Vollzug des Baugesetzbuches (BauGB);

20. Teiländerung des Flächennutzungsplanes für die Erweiterung des Zweibrücken Fashion Outlet;

Frühzeitige Beteiligung der Öffentlichkeit gem. § 3 Abs. 1 BauGB sowie der
Behörden und sonstigen Träger öffentlicher Belange gemäß § 4 Abs. 1 BauGB
als auch der Nachbargemeinden gemäß § 2 Abs. 2 BauGB

Wassertiefen (SRI7, 1 Std.)

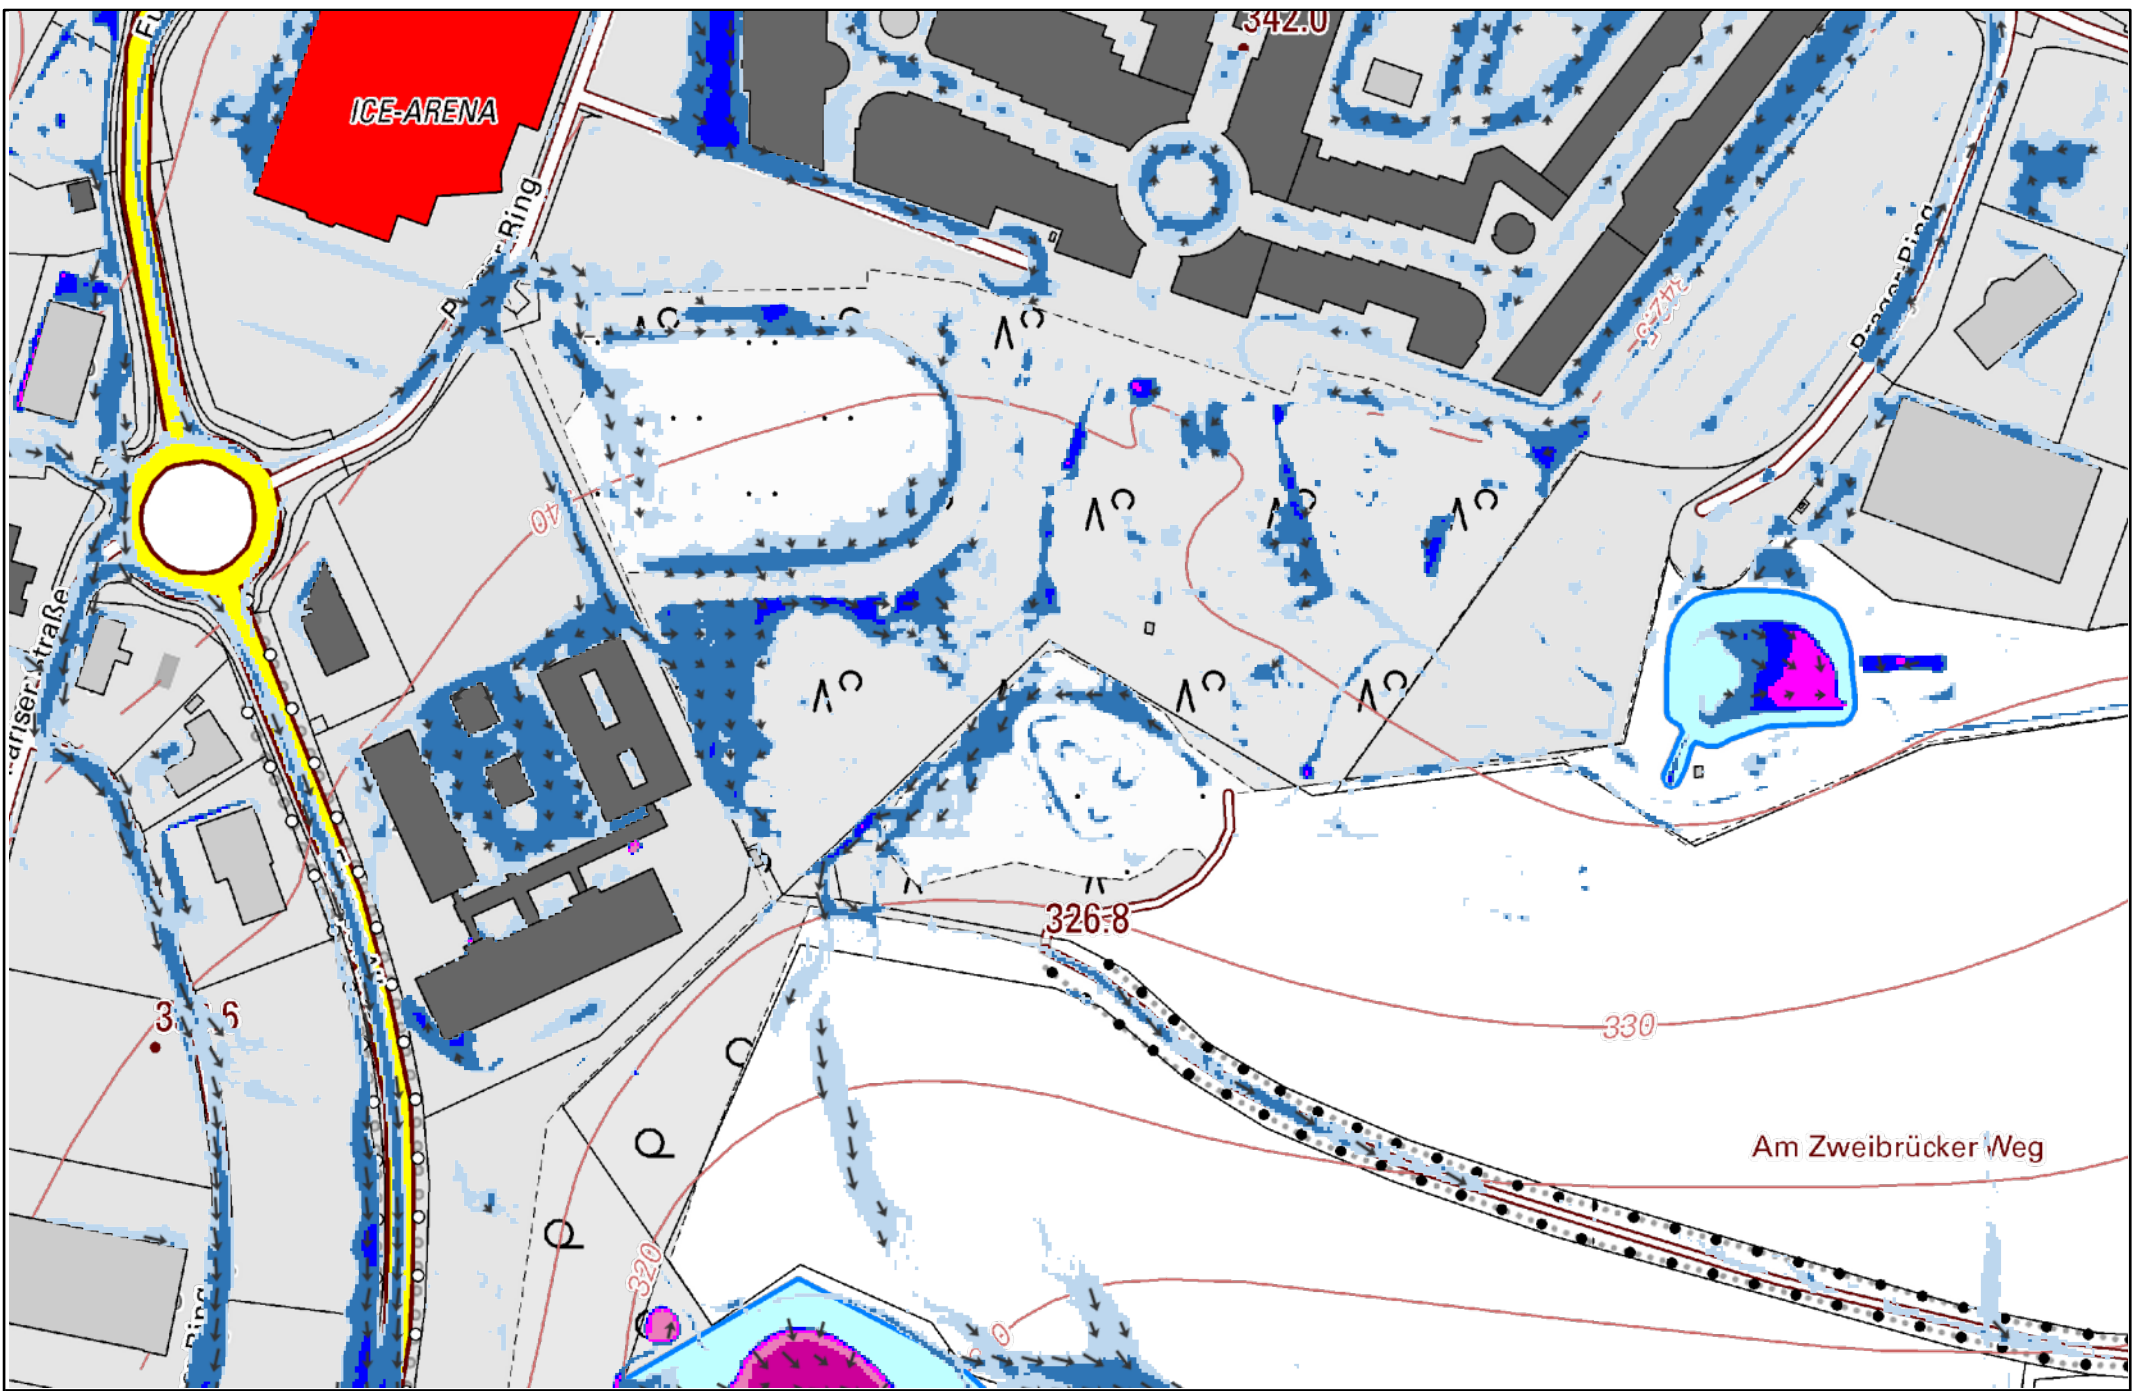
In den Sturzflutgefahrenkarten sind für den Planbereich unterschiedliche Wassertiefen dargestellt, die über den vorgenannten Link im Detail abgerufen werden können. Es wird empfohlen die Gefährdung in der Planung zu berücksichtigen und entsprechende Vorsorgemaßnahmen vorzusehen (z. B. angepasste Bauweise, keine grundstücksgleichen Gebäudeöffnungen, Objektschutz).

In den vorgenannten Karten sind die aktuellen Grundstücksverhältnisse dargestellt. Durch bauliche Veränderungen (z. B. Auffüllungen) ist die Gefährdungslage an die geplanten Grundstückshöhen anzupassen.
